Mitwirkung Ortsplanrevision, Eingabetermin 7. August 2020

Mitwirkungsbericht; Stand 1. Juli 2022, Bauamt / Planteam S AG

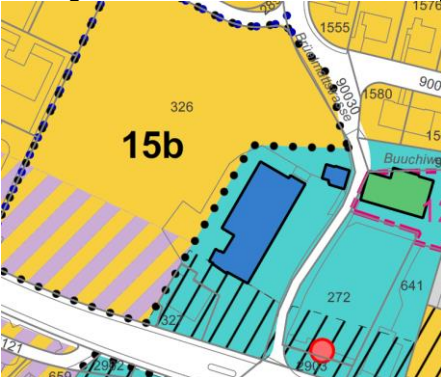
003			Roger Schwenter 1. GB Trimbach 2163	1. Rückzonung zu Bauland	1. Erschlossenes Grundstück	Das Grundstück ist weitestgehend rechtskräftig als Wald festgestellt. Eine Zuführung von Wald zu Bauzone ist nicht möglich.

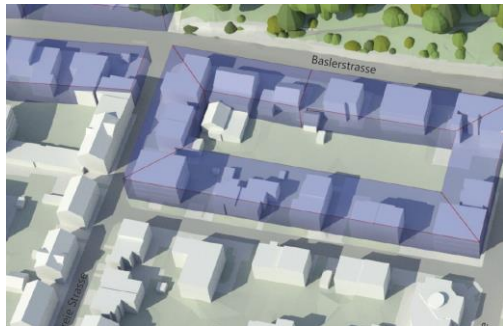
(1)	(2)	(3)	(4)	(5)	(6)	(7)
Nr.	Typ	Akt	Bezug	Antrag	Begründung	Kommentar Gemeinderat
006	M		Diana Kohler 1. GB 2906	1. Gesuch um Bewilligung: Bachabstand in ganzer Parzelle auf 4m. (Plan-Zustand 2/3 5.5m, 1/3 4m) 	1. So ist über die ganze Bau-Parzelle die Baulinie gleich.	Im Bereich <ul style="list-style-type: none"> - des offenen Gewässers gilt die Gewässerbaulinie und - entlang des eingedolten Bereichs gilt die reduzierte Gewässerunterhaltsbaulinie. Es besteht kein Spielraum für eine andere Festlegung. Keine Änderung des Plans.

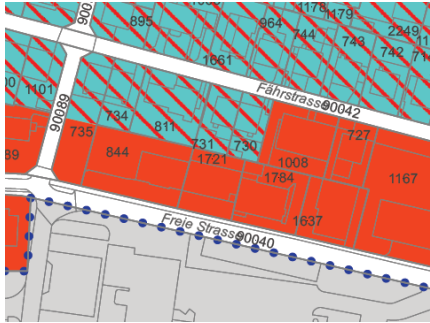
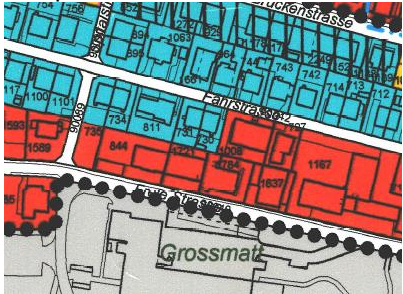
(1) Nr.	(2) Typ	(3) Akt	(4) Bezug	(5) Antrag	(6) Begründung	(7) Kommentar Gemeinderat
007	M		Schenker, Sahli 1. GB 326 2. Kompostieranlage Feldli	<p>1. Aus dem Raumplanungsbericht werden die Gebäude Brüelmattstrasse 3 und 7 von bisher „Erhaltenswert“ zu „Schützenswert“ eingestuft werden.</p>  <p>2. Feldli, üble Geruchsimmissionen und ständiger Werkverkehr durch die 30 km Wohnzone und Schulwege. Deponie Erlimos als Standortmöglichkeit abzuklären.</p>	<p>1. Brüelmattstrasse 7 (Buuchihüsli) wird in seiner Art und Nutzung kaum verändert. Kein Antrag. Brüelmattstrasse 3 soll keinen zusätzlichen Schutz erfahren, da in Zukunft nicht mehr als Landwirtschaftsgebäude genutzt. Vorgesehen ist eine Totalsanierung, das Bruchsteinmauerwerk mit 70cm Wandstärke soll durch wärmeisolierte Konstruktion unter Berücksichtigung des äußeren Erscheinungsbildes, ersetzt werden. Es bestehen Bedenken, dass mit der Einstufung „Schützenswert“ keine zeitgemässe Gebäudeisolation möglich ist. In allen Büchern über Trimbach wurde das Gebäude nie erwähnt oder abgebildet, im Gegensatz zu Gebäude 7.</p> <p>2. Kompostieranlage Feldli aufheben (siehe Unterlagen)</p>	<p>1) Die Beschreibungen zeigen die absehbaren Wirkungen eines reduzierten Schutzes von schützenswert zu erhaltenswert: Die Substanz der historischen Baute wird nicht gesichert, sei dies durch einen tiefgreifenden Umbau oder durch einen Ersatzneubau. Die Baute ist allerdings in ihrer Präsenz wichtig für das Ensemble. Das Ensemble ist für das Ortsbild der Gemeinde wichtig. Auch über die Brüelmattstrasse hinaus. Ein Ersatzneubau mit gleichen Abmessungen macht keinen Sinn.</p> <p>2) Die Nutzung als Kompostieranlage ist in der ÖBA zonenkonform. Die Problemstellung ist keine planerische sondern eine des Baurechts.</p>

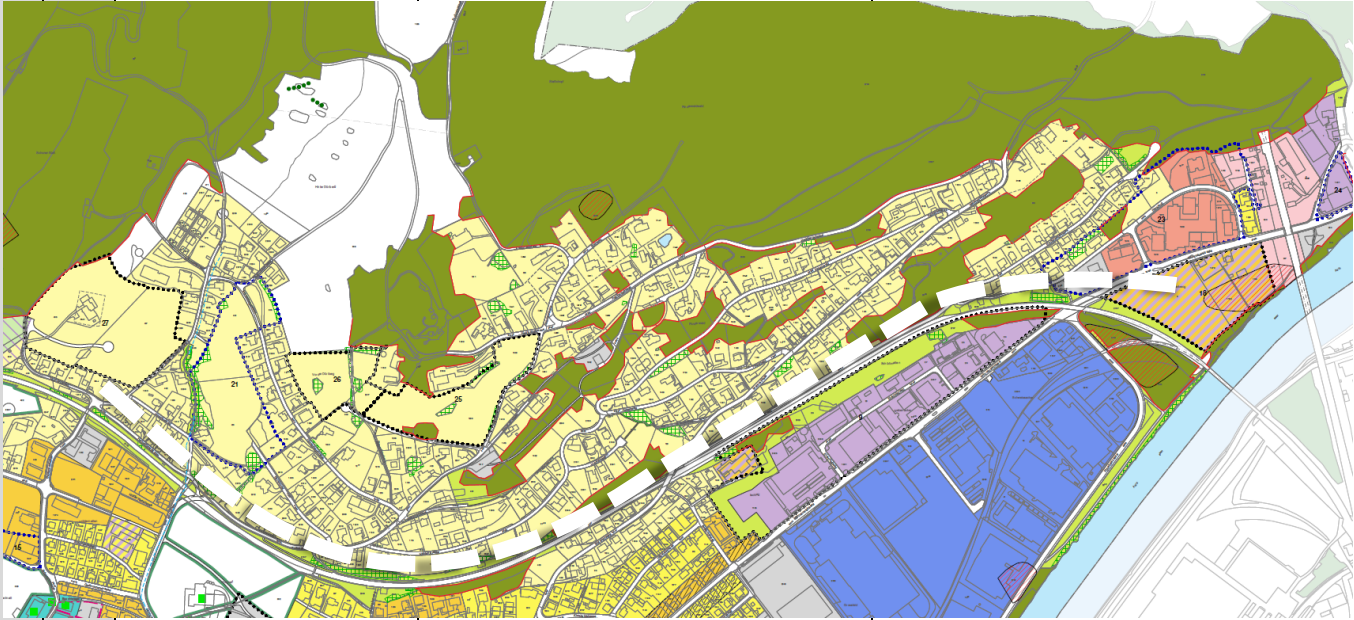
010	M		Martin Jacomet 1. GB 1726 2. GB 1726 3. GB 1726 4. GB 1726 5. GB 1635, 56, 57, 58, 59, 71, 73, 74	1. Nutzung weiterhin als Zone für öffentliche Bauten und Anlagen 2. Nutzung weiterhin als Zone für öffentliche Bauten und Anlagen 3. Nutzung weiterhin als Zone für öffentliche Bauten und Anlagen 4. Nutzung weiterhin als Zone für öffentliche Bauten und Anlagen 5. Aufhebung der Parzellen als Zone für öffentliche Bauten	1. Im Kontext mit der Änderung der Nutzung der Längmattstrasse als Langsamverkehrsweg (Velo- und Fussgängerverkehr) macht es wenig Sinn, wenn der kleine Sportplatz als Bauland genutzt werden soll, da dies zu Mehrverkehr führen würde. 2. Der der Platz mit dem Kunststoffbelag wird rege durch Jugendliche in der Freizeit für sportliche Aktivitäten genutzt. Eine solche Anlage steht nur noch beim Gerbrunnenschulhaus zur Verfügung. Zudem wurde der Kunststoffbelag vor wenigen Jahren neu gemacht. Diese Investition wäre bei der Umnutzung als Bauland eine Verschwendung (auch Hinblick auf die angespannte Finanzsituation der Gemeinde) 3. Die Wiese wird regelmässig genutzt durch (vergleichbare Alternativen gibt es nicht): - die Schüler während den Pausen - jährlich für Schülerturnier - Vereine, insbesondere dem Fussballklub für Training - Matches der Junioren des FC Trimbach (bis E) - Durch Jugendliche in der Freizeit 4. Für Anlässe stehen verhältnismässig viele Parkplätze zur Verfügung. 5. Die Parzellen sollten als Bauland umgenutzt werden, da in diesem Umfeld schon etliche Bauten stehen und in den letzten Neubauten entstanden sind. Zudem könnte ein schöner harmonischer Übergang der Siedlungsfläche zum Industriebereich realisiert werden.	1-4) Der Gemeinderat hat eine vertiefte Schulraumplanung durchgeführt und ist dabei zum Schluss gekommen, dass GB 1726 in der Zone für öffentliche Bauten und Anlagen verbleiben soll. 5) Nutzung der Parzellen weiterhin als Zone für öffentliche Bauten und Anlagen. Der Gemeinderat erwägt die Umzonung der Parzelle 2648 als Industrieflächen.

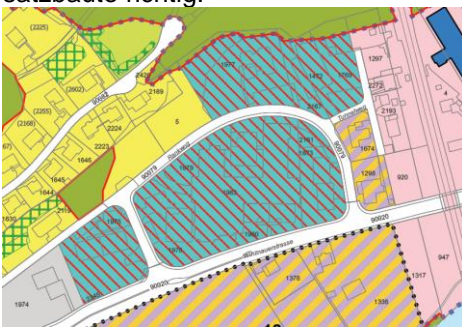
013	M	Balthasar F. Schmuckli	<ol style="list-style-type: none"> 1. Dürrenberg in Gewässerraum einbeziehen 2. Weitere Privatstrassen, welche öffentlich werden (Heckenweg und Orchideenweg), im Planungsbericht erläutern. 3. Umsetzung des Leitbildes ergänzen im Hinblick auf wachsenden Verkehr infolge Aufzoning 	<ol style="list-style-type: none"> 1. Beilage 2.1 2. Beilage 2.2 3. Beilage 2.3 4. Beilage 2.4 5. Beilage 2.5 	<ol style="list-style-type: none"> 1) Die Hinweise werden dankend entgegengenommen. Die Gewässerräume werden indes nur für die Bäche nach kantonalem Verzeichnis (Karte Ökomorphologie der Fliessgewässer) festgelegt. 2) Wird aufgenommen: <ul style="list-style-type: none"> - Heckenweg: Die im rechtskräftigen Erschliessungsplan enthaltenen Wege werden übernommen; allerdings wird die Wegführung entlang des Waldrandes in ihrer Lage offener dargestellt - die im rechtskräftigen Plan dargestellte Lage wird wohl nicht genau so umgesetzt. - Orchideenweg: Der Weg verbindet den Raum um die Dürrenbergstrasse mit dem Raum um den Felsenweg, Brunnenweg, Marenstrasse; der Abschnitt in GB 2757 wird aufgenommen, während die Verbindung im Westen räumlich noch genauer zu bestimmen ist. Siehe Nr. 028. 3) Wäre ein Trassee in der Grünzone. Sehr grosser Eingriff in die Landschaft. Sehr grosser Finanzbedarf. Auf Vorschlag wird nicht eingetreten. 4) Der Grundansatz für die Baulinien ist eine Differenzierung der Baulinie: <ul style="list-style-type: none"> - Tal- oder Gartenseite (Sonne) 5m - Hang- oder Vorgartenseite 4m.

<ol style="list-style-type: none"> 4. Baulinien vereinheitlichen gem. KBV § 46 auf 5m

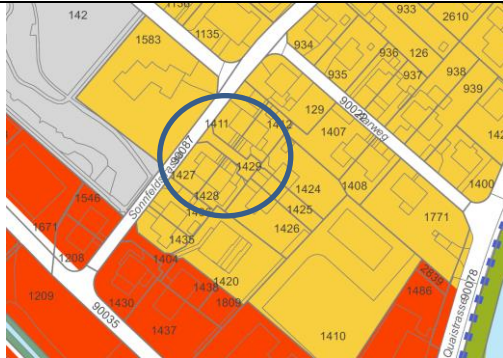
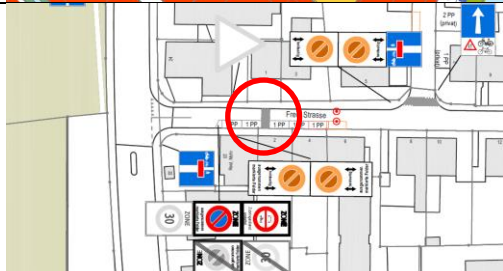
(1) Nr.	(2) Typ	(3) Akt	(4) Bezug	(5) Antrag	(6) Begründung	(7) Kommentar Gemeinderat
					Beweismittel: Beilage 3: Situationsplan GB Trimbach Nr. 465, 467 und 2591 Beilage 4: Luftaufnahme mit den Grundstücken Nr. 465, 467 und 2591 und den darauf stehenden Gebäuden. Namens der Bürgergemeinde Trimbach bitte ich Sie, die eingangs gestellten Anträge bei der Weiterbearbeitung des Zonenplanes zu berücksichtigen....	
25			Martin Thalman Miesern	Überbauung von Land, welches der Landwirtschaft dient.	Kein Antrag.	Wird zu Kenntnis genommen.
26			Corpora Immobilien AG Walker, Frey GP Rossberg	Corpora: Erhaltung GP Rossberg für Bebauung Walker, Frey: Aufhebung GP Rossberg (2017/2018) Corpora: Eigentümerin seit Feb. 2021, davor Steiner Walker: Eigentümer GB 1508, teils innerhalb GP-Par.	Keine Aufhebung des GP Rossberg.	GP Rossberg belassen. Der Gestaltungsplan wird im Zonenplan dargestellt, im Zonenreglement nicht aufgehoben.
